2.5 漏水の原因

2.6 漏水防止対策

3. 地下発電所掘削管理システムに関する調査

3.2 基本設計および空洞安定性に関する評価

十三陵揚水発電開発計画	
発電所 主変圧器室 鳥瞰図	
図-3.1	199年 月 日

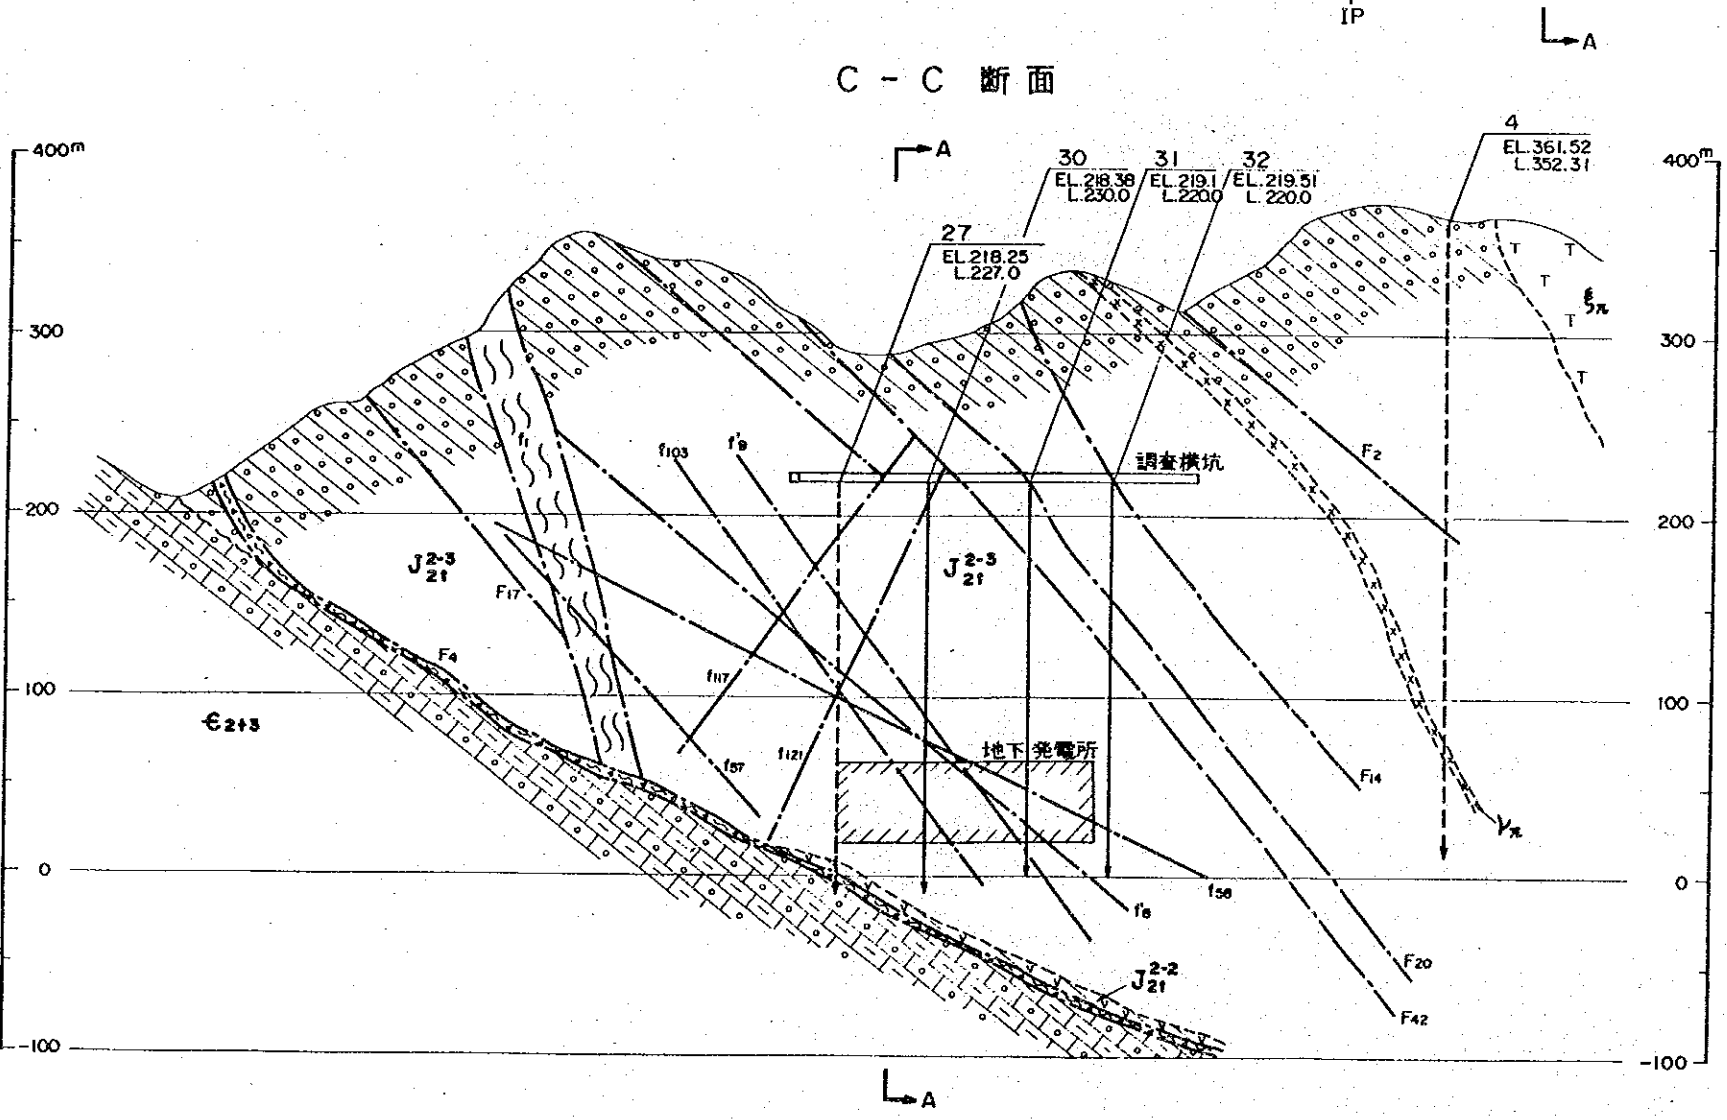
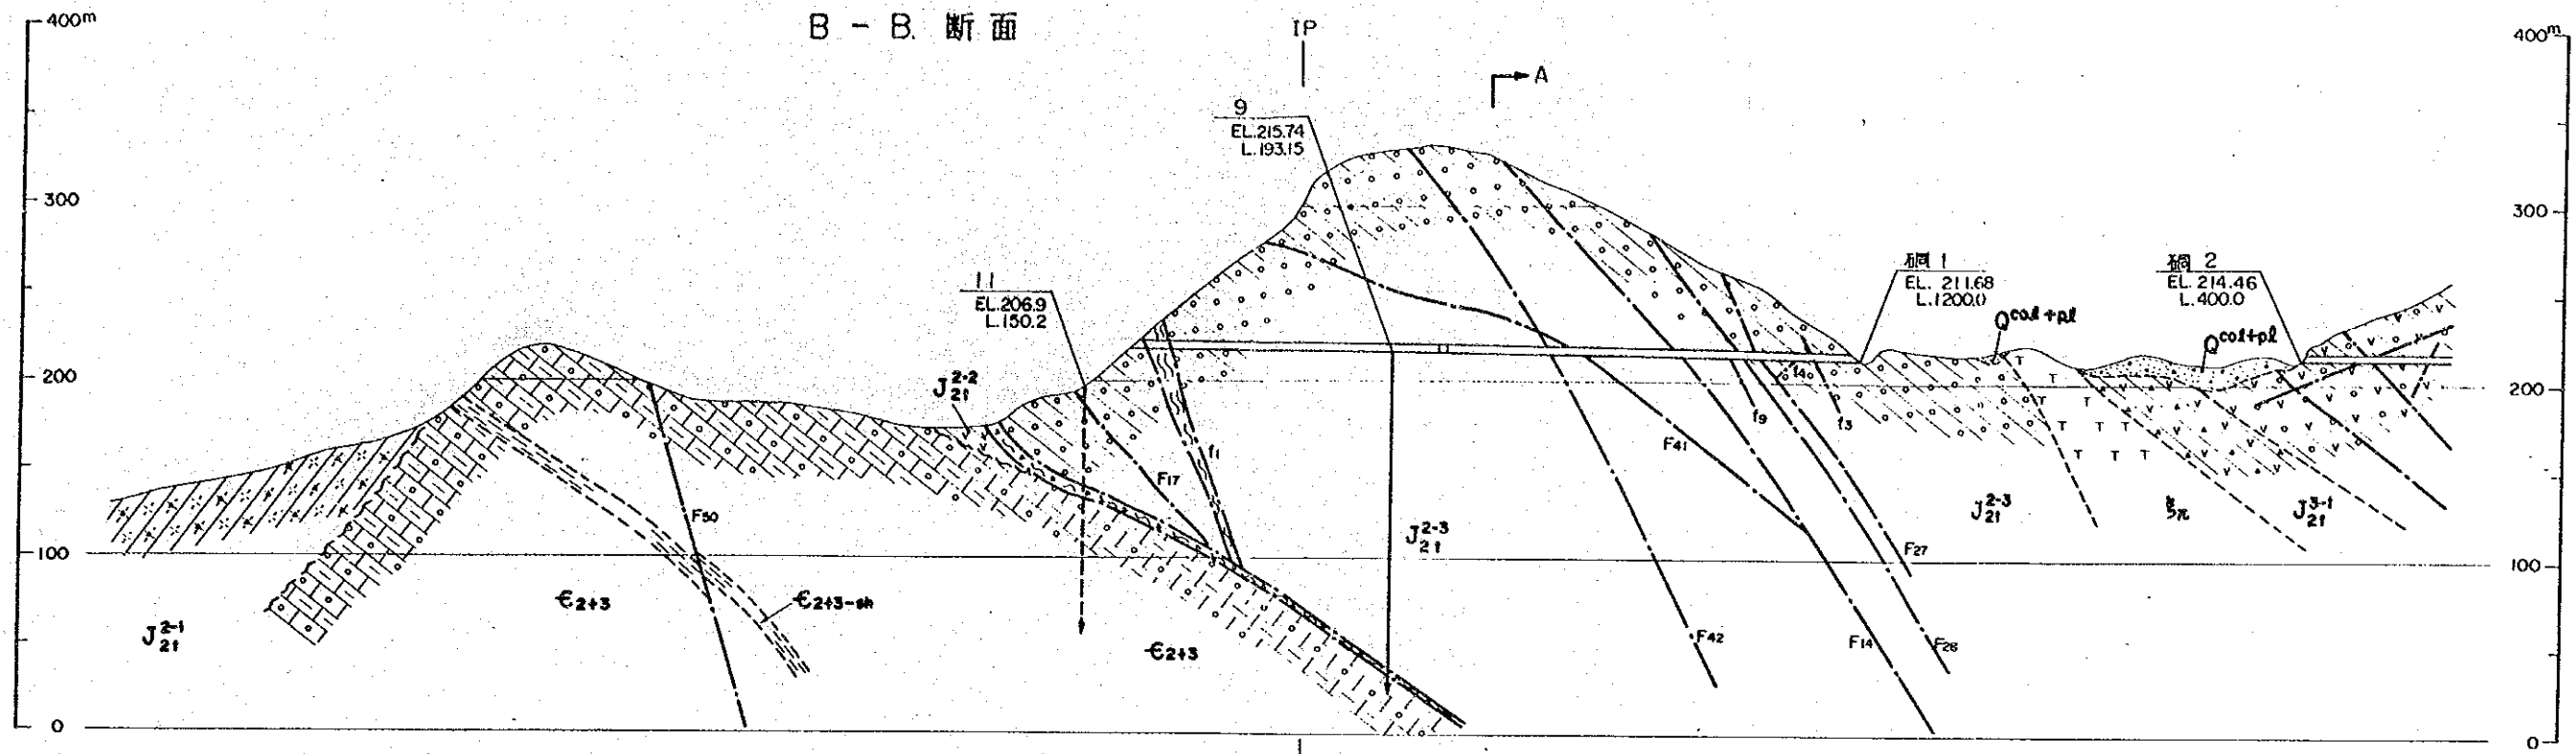
本計画における地下発電所周辺には、図-3.1に示すように主変圧器室、ドラフトゲート室及び種々機能トンネルが集中して配置されており、大規模地下構造物群が構成されている。これら地下構造物群はすべて、断層が発達しておらず比較的亀裂の少ない礫岩を選択してその岩塊の中に配置されており、土木地質の観点からは妥当な地点選定と結論できる。

十三陵揚水発電開発計画
 発電所地質断面
 (B-B, C-C 断面)
 図-3.2 年 月

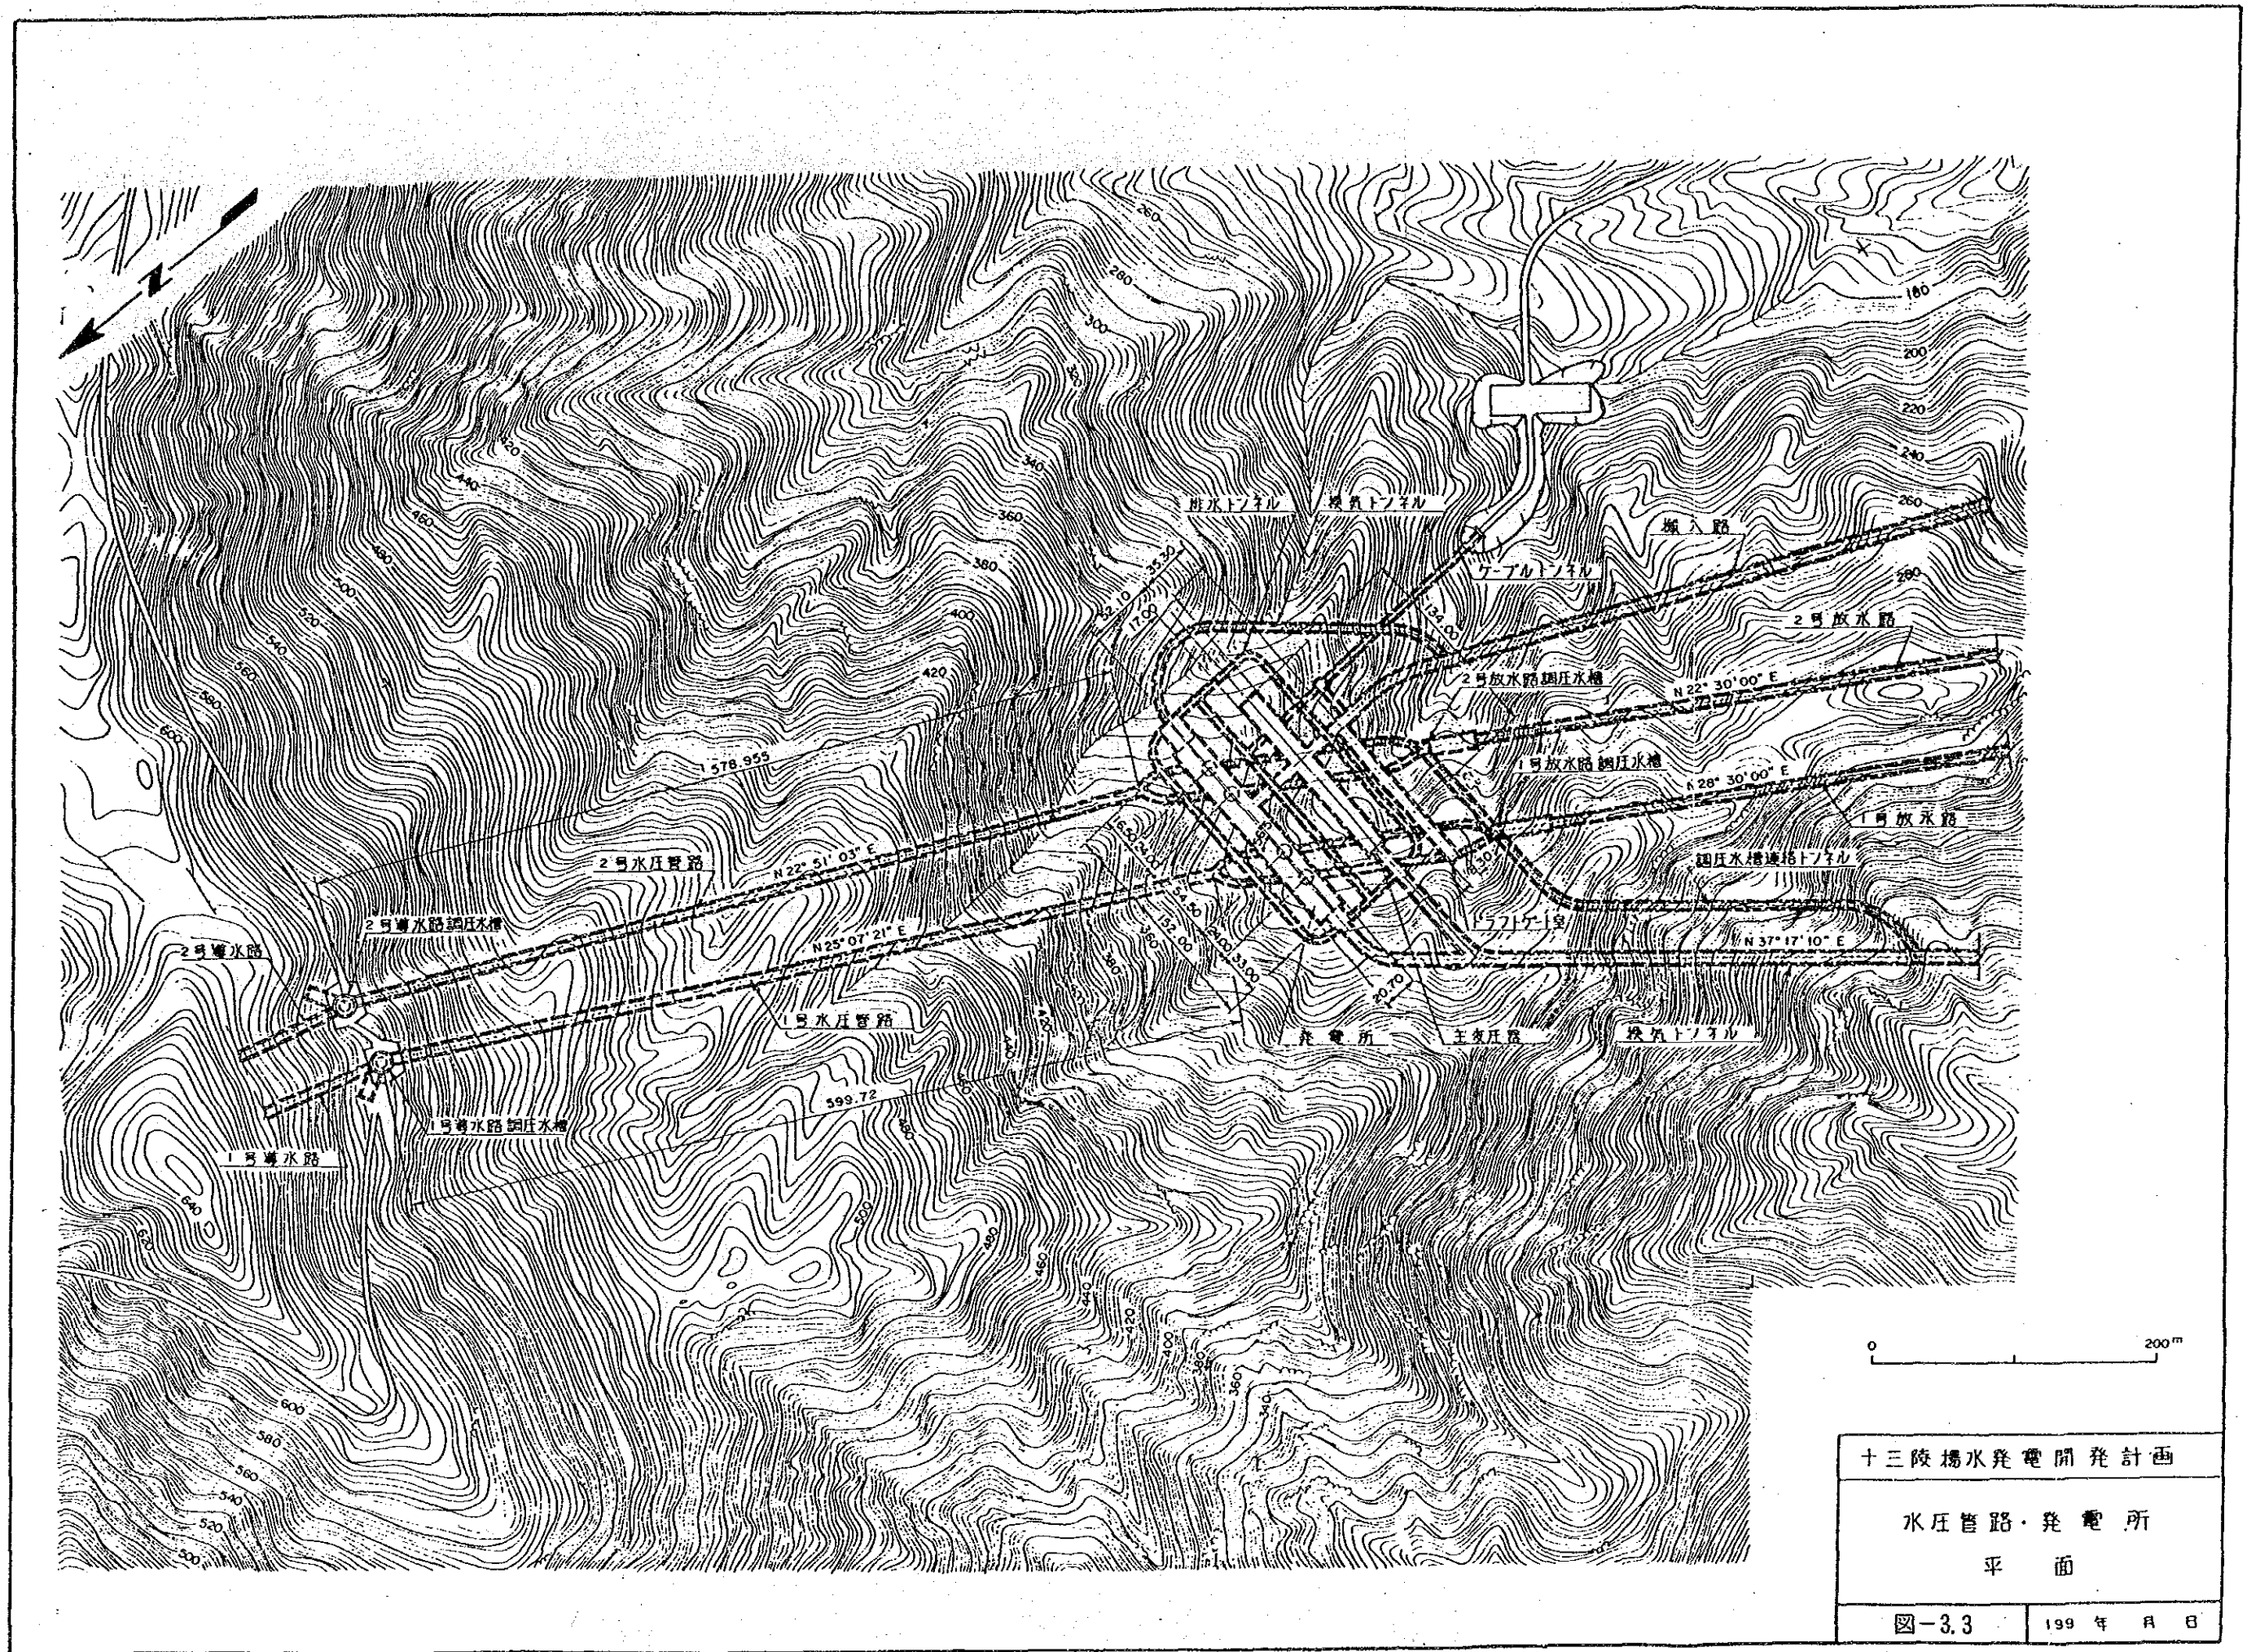
地質調査はボーリング及び調査横坑により実施されており、かなり明確となっている(図-3.2参照)。ボーリングコアによる岩石試験や現位置岩盤試験も充分実施されており、岩石や岩盤の工学的性質を充分把握することが可能である。また、大規模空洞の安定性を支配する要因の一つである地山応力についても調査横坑内で測定されている。これらの調査結果に基づき発電所空洞のレイアウトが決定されており、妥当であると考えられる。しかし、調査横坑はEL. 210mのレベルに掘削されており、発電所アーチ部天端標高(EL. 64.9m)より約145m上方に位置している為、ここでの調査結果は発電所レベルでの地質状況や岩盤の工学的性質等を必ずしも代表するものではないと考えられる。一方、既に掘削中の換気トンネルは発電所頂設導坑に通じ、そのまま継続して発電所アーチ部の掘削が行われる為、その掘削が完了すれば発電所位置での地質状況が明確になるものと考えられる。同時にこの頂設導坑内あるいは周辺トンネル内で岩盤変形あるいは強度試験を実施することが可能である。従って、調査団は今後行われる詳細設計に向けて以下の調査、試験項目を中国側で実施すべく勧告する。

- ① 平板載荷試験による現位置岩盤変形試験
- ② 岩盤剪断試験あるいはブロック剪断試験による岩盤強度試験
- ③ 岩盤内地山応力測定による主応力の方向と大きさの確認

十三陵揚水発電開発計画	
発電所・主変圧器室 横断面(水車中心)	
図-3.4	199 年 月 日

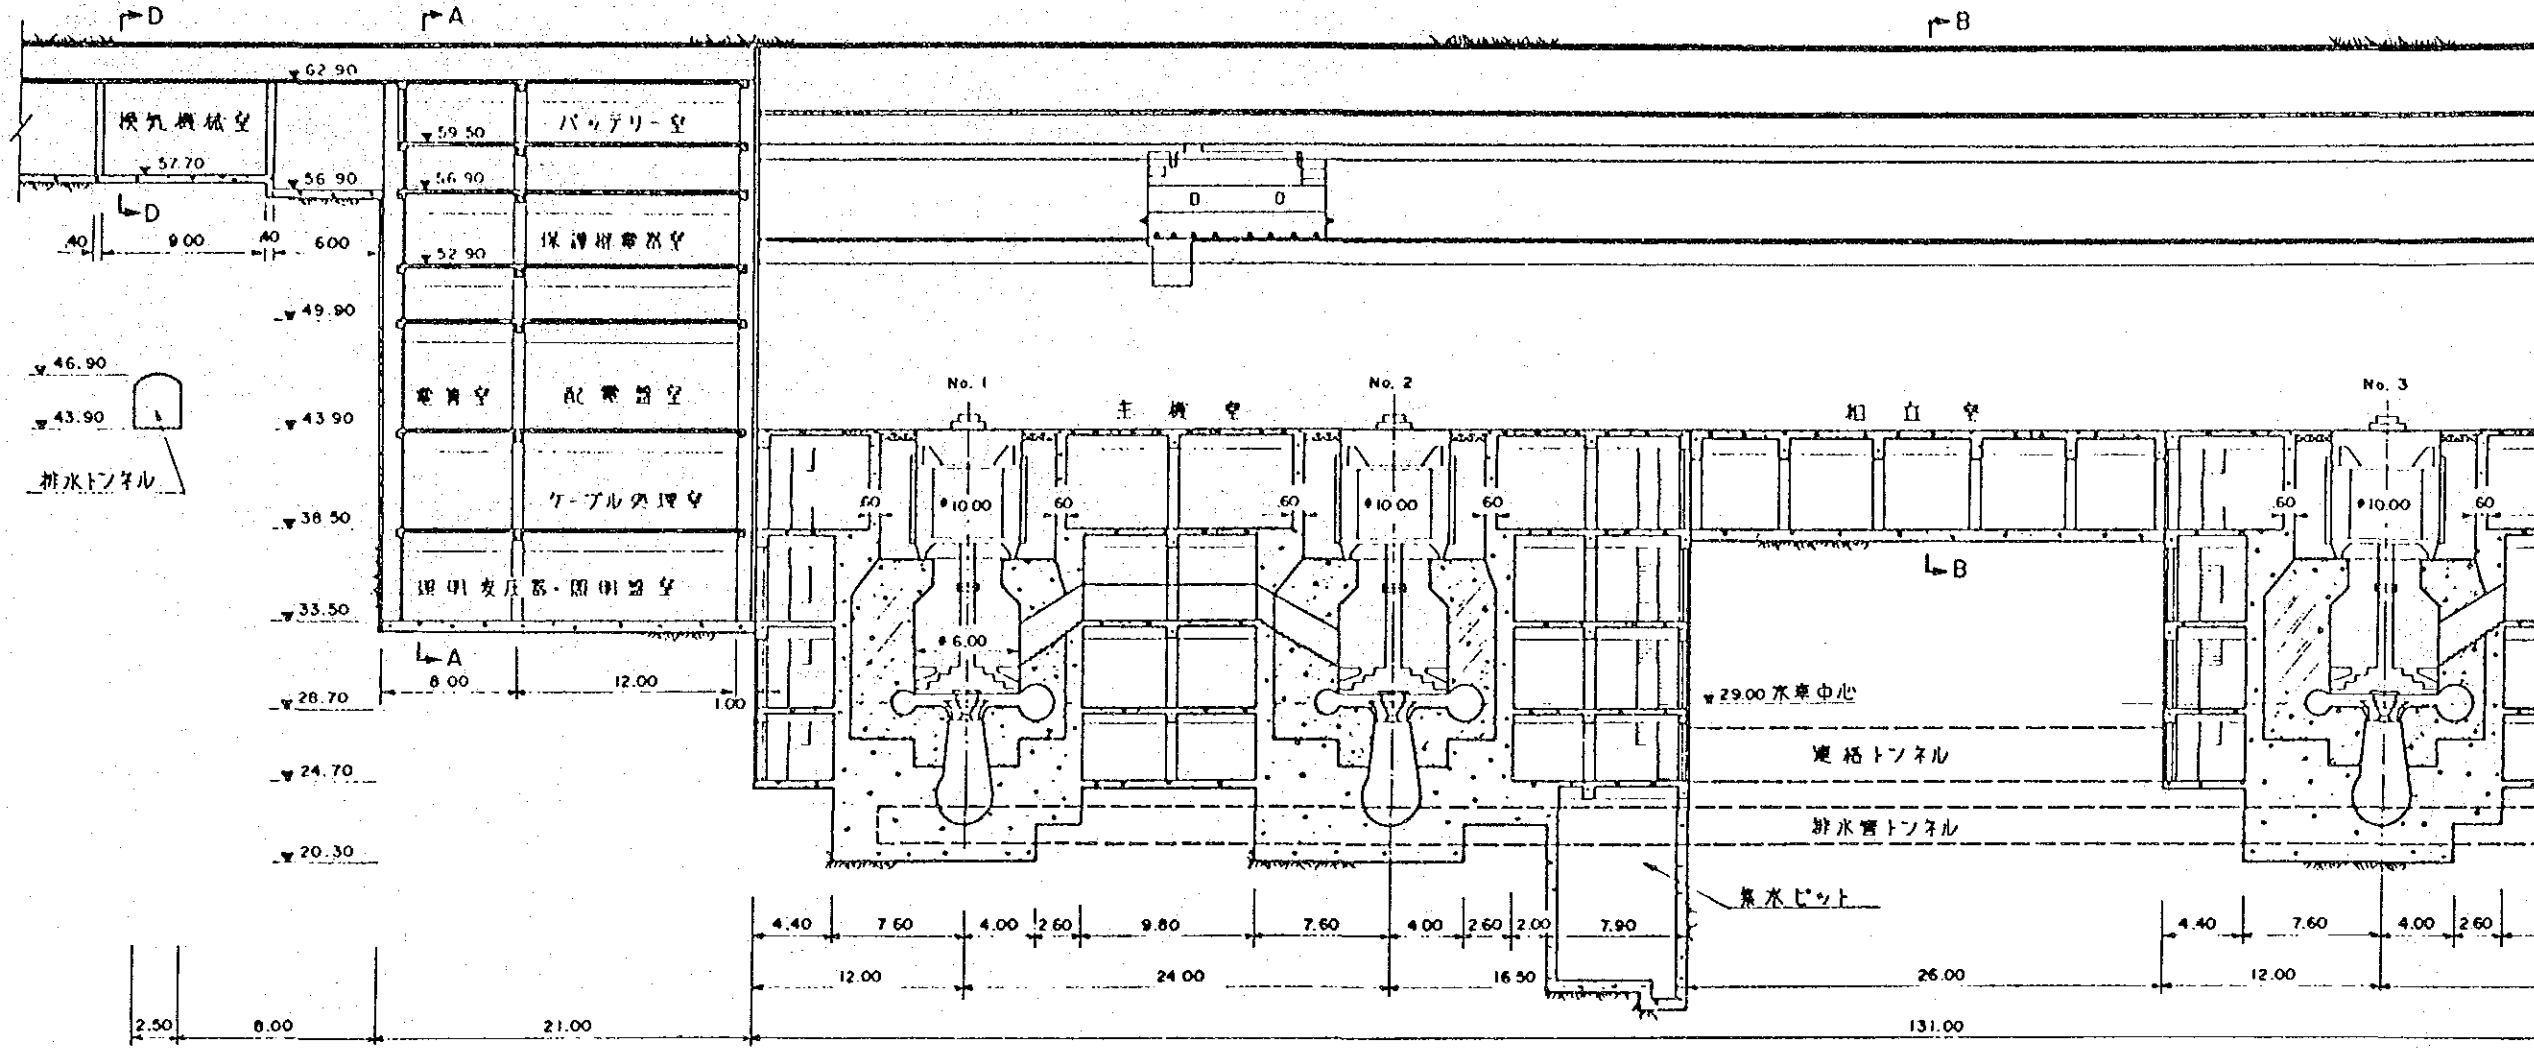
発電所及び主変圧器室空洞は共に「かまぼこ型」の断面形状であり、ロックボルトと金網入りの吹き付けコンクリートにより岩盤補強を行い、これで最終覆工としている。現在までに得られている地質結果が発電所位置においても適用しうるならば、本

設計は充分妥当であると結論できるが、仮に地質条件が想定した条件と大幅に異なり、強度、変形特性共に悪ければ断面形状として「きのこ型」を採用し、アーチコンクリート及び側壁コンクリートを設置して空洞の永久的な安定性を確保すべきである。特にクレーン支持コンクリート桁に関しては、PC鋼線により緊張してクレーンの荷重を支持し得たとしても、岩盤条件によっては極めて不安定となり、危険である。従って、本設計については今後更に詳細な地質状況の把握と、岩盤力学的な検討が必須である。本方法を採用する場合には地質状況の変化に対応できるよう対策案を準備しておくことを推奨する。例えば、PC鋼線の増し打ちは勿論のこと、桁を支持するためのコンクリート柱の設置やコンクリート側壁の設置等が考えられる。
